伊方発電所3号炉 高経年化技術評価に係るヒアリング コメント反映整理表<中性子照射脆化>

伊方3号炉－中性子照射脆化－3

図 2.3-4(1/2) 伊方3号炉 原子炉容器胴部(炉心領域部) 中性子照射脆化に対するPTS評価結果

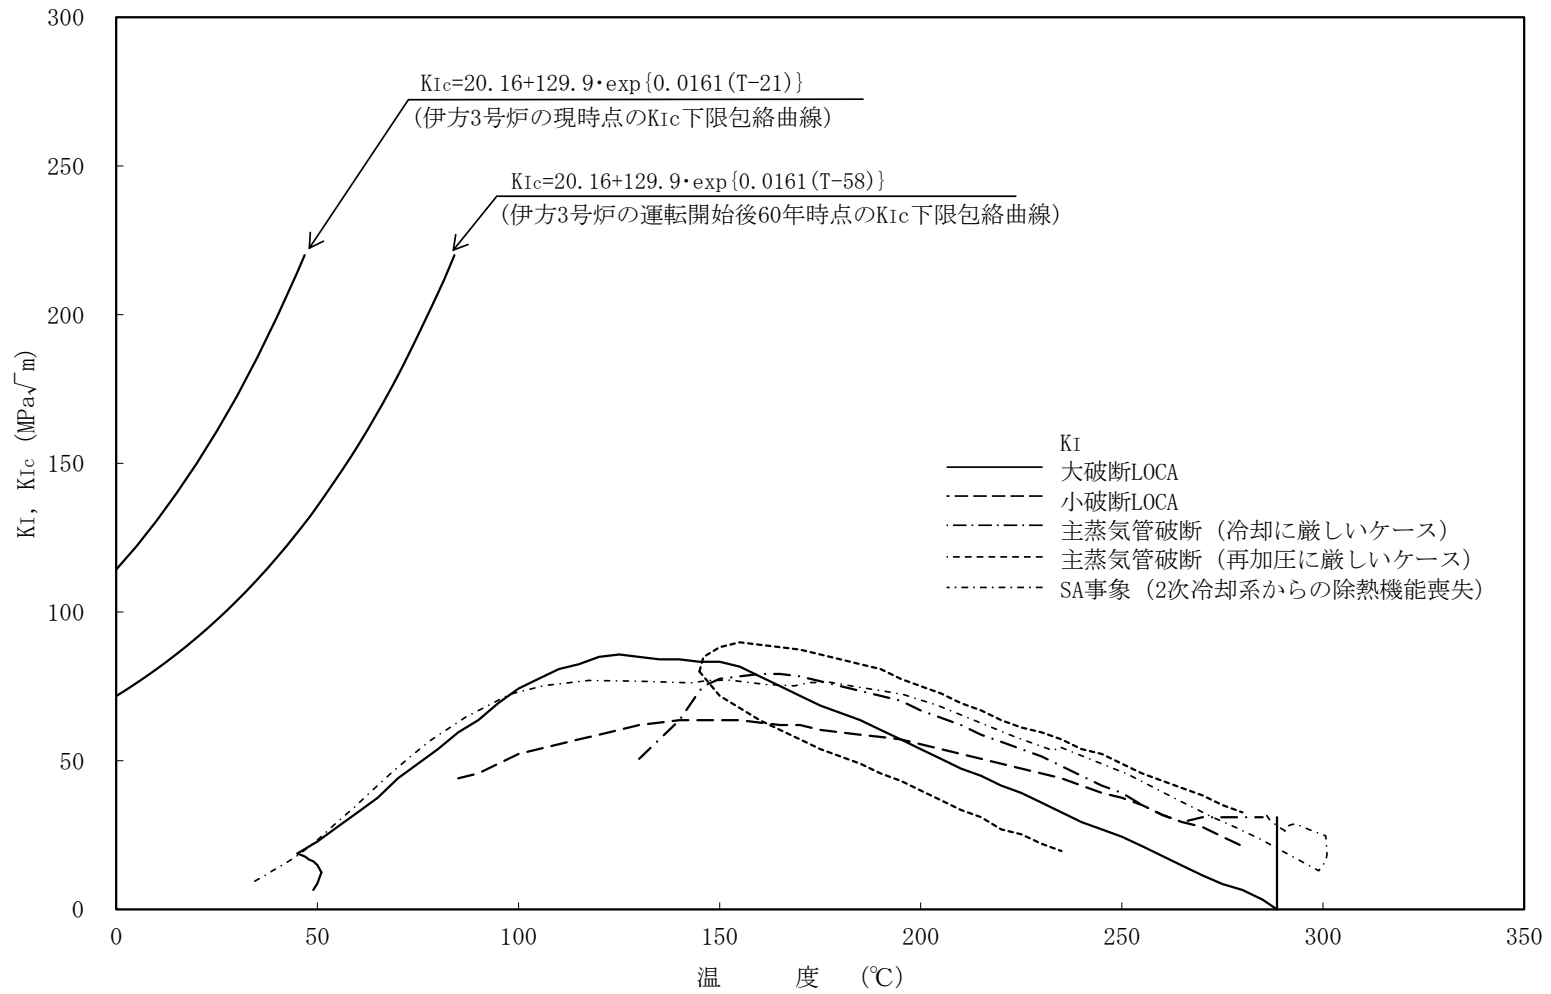
タイトル	加圧熱衝撃評価として、参考として、将来予測を伴わない評価の結果を説明すること。
説明	将来予測を伴わない加圧熱衝撃評価等を実施したため、別冊 原子炉容器の「2.3.2 胴部（炉心領域部）の中性子照射脆化」の「i 関連温度上昇に対する評価」の内容を適切な時期に別紙のとおり補正する。

健全性評価は K_{Ic} 下限包絡曲線とPTS状態遷移曲線を比較し、 $K_{Ic} > K_I$ であることを確認することであり、図2.3-4(1/2)に評価結果を示す。

初期亀裂を想定しても、運転開始後60年時点において、脆性破壊に対する抵抗値（材料自身の持つねばり強さ）を示す K_{Ic} 曲線は、負荷状態を応力拡大係数 K_I （脆性破壊を起こそうとする値）で示すPTS状態遷移曲線を上回っていることから、脆性破壊は起こらないと評価される。
